监理工程师通知单

工程名称：禹州市品能 50MW 光伏发电项目

编号：CZZH-YZJN-TZ-039

主题：关于光伏区施工分包资料报审事宜：

8#光伏方阵 12#汇流箱

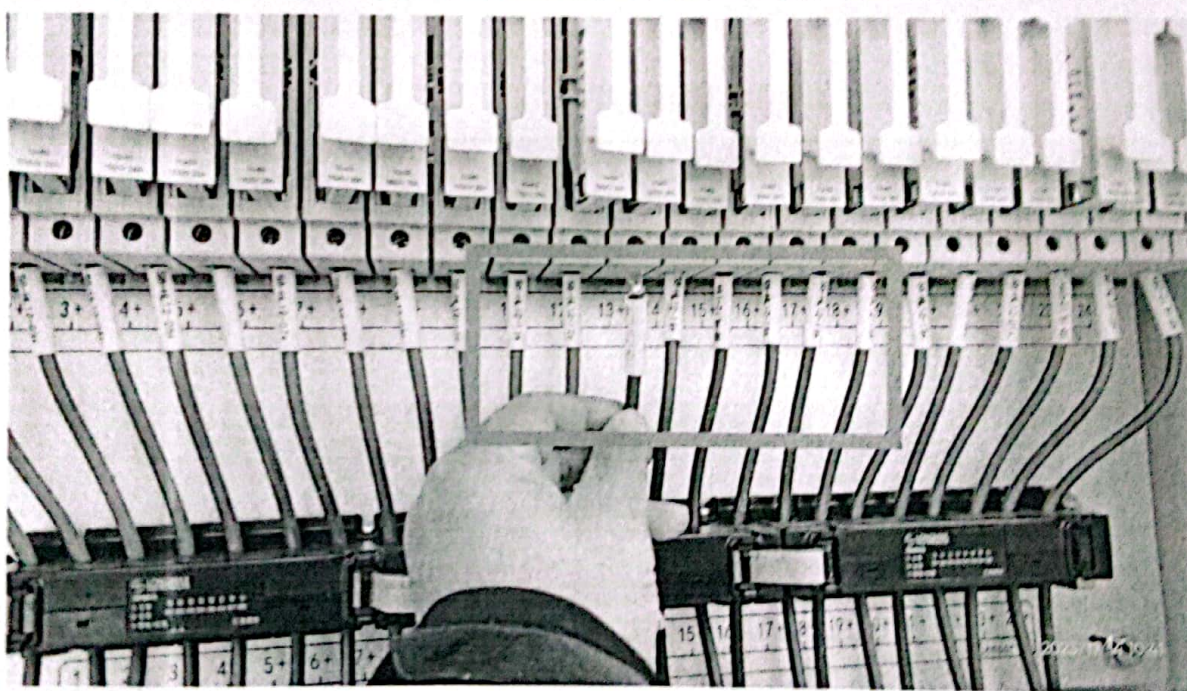
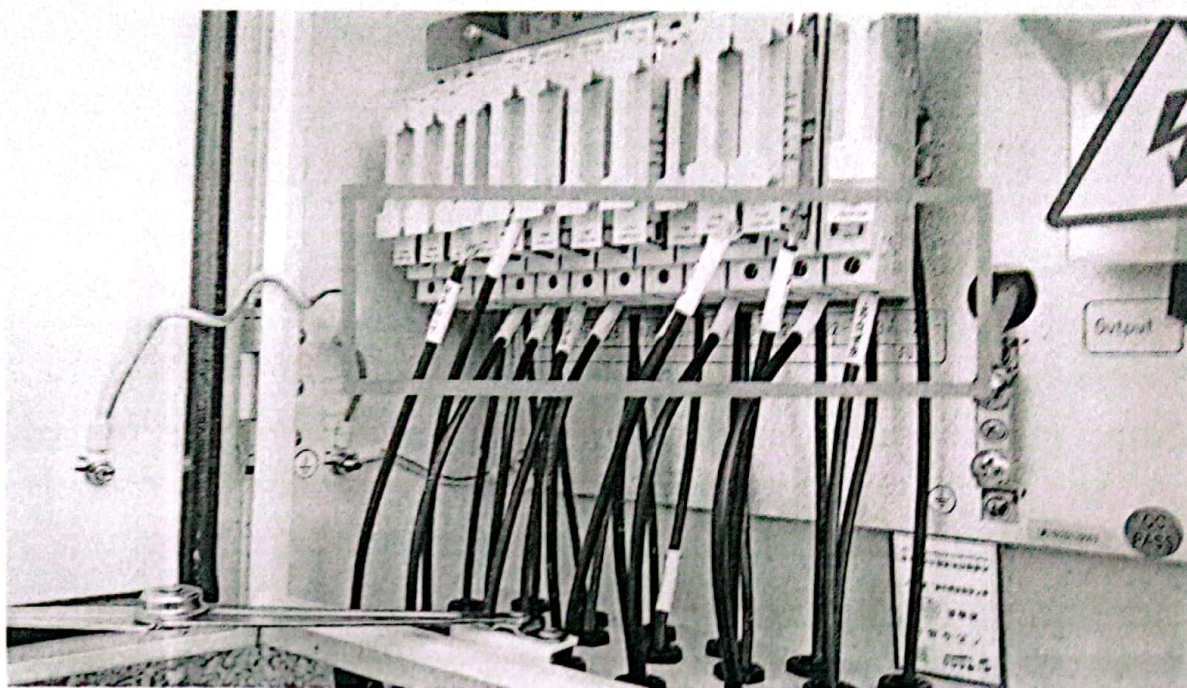
2、监理项目部在 2023 年 11 月 14 日对 8#光伏方阵直流汇流箱光伏组串电缆接入进行抽查时发现，8#光伏方阵 12#汇流箱光伏组串正负极压接不紧固，存在松动，为避免送电时烧毁直流汇流箱，现监理项目部要求电气班组，对已接线完成的汇流箱进行全面排查，发现存在松动的情况进行紧固，排除安全隐患，确保设备、人员安全。
